**KKW Polen**

**Umweltverträglichkeitsprüfung**

**Abschließende Fachstellungnahme**

REPORT  
REP-0866

Abbildung 4:  
Lageplan der seismischen Profile, die im Rahmen des Vorhabens Geophysikalische Untersuchung des tiefen Untergrunds anhand von archivierten seismischen 2D-Linien und seismischen 3D-Bildern ausgeführt wurden.

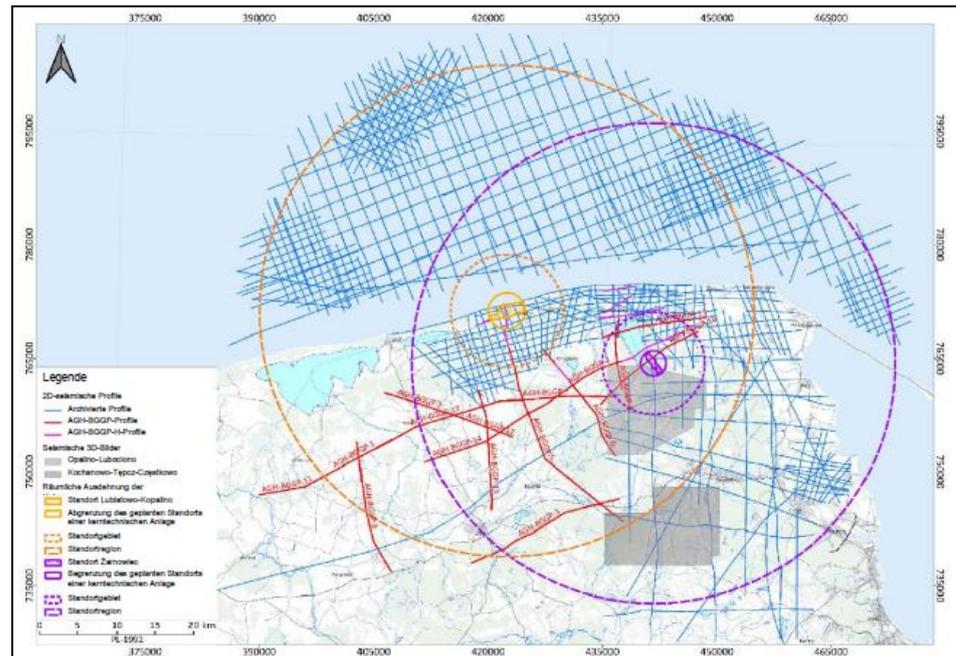
Die Antwort bestätigt, dass die Standorte Żarnowiec und Lubiatowo-Kopalino in einem Gebiet liegen, in dem bedeutende Schiefergasvorkommen festgestellt und mit zahlreichen Bohrungen exploriert wurden (JADWIGA ET AL., 2017, Abb. 1, S. 193). Die polnische Seite gibt dazu an, dass das stärkste durch die Schiefergasgewinnung induzierte Erdbeben in der Region nur die Magnitude  $M_w=2.8$  erreicht hat. Die beobachtete Seismizität stellt daher keine Gefahr für die Sicherheit einer kerntechnischen Anlage dar.

Um das Auftreten aktiver Verwerfungen an den Standorten Żarnowiec und Lubiatowo-Kopalino auszuschließen, wurde eine Reihe von Studien und Felduntersuchungen durchgeführt. Zwischen 2017 und 2022 wurde ein Vorhaben mit dem Titel „Geophysikalische Untersuchungen des tiefen Untergrunds“ durchgeführt, bei denen die Verwerfungsaktivität in einem Umkreis von 30 km um die untersuchten Standorte überprüft und die seismische Gefährdung mit einer probabilistischen Methode berechnet wurde. Darüber hinaus wurden die Ergebnisse der kontinuierlichen seismischen Überwachung, bei der seit dem 1. März 2016 kontinuierlich Messungen durchgeführt werden, zur Bewertung der seismischen Aktivität und der seismischen Gefährdung herangezogen.
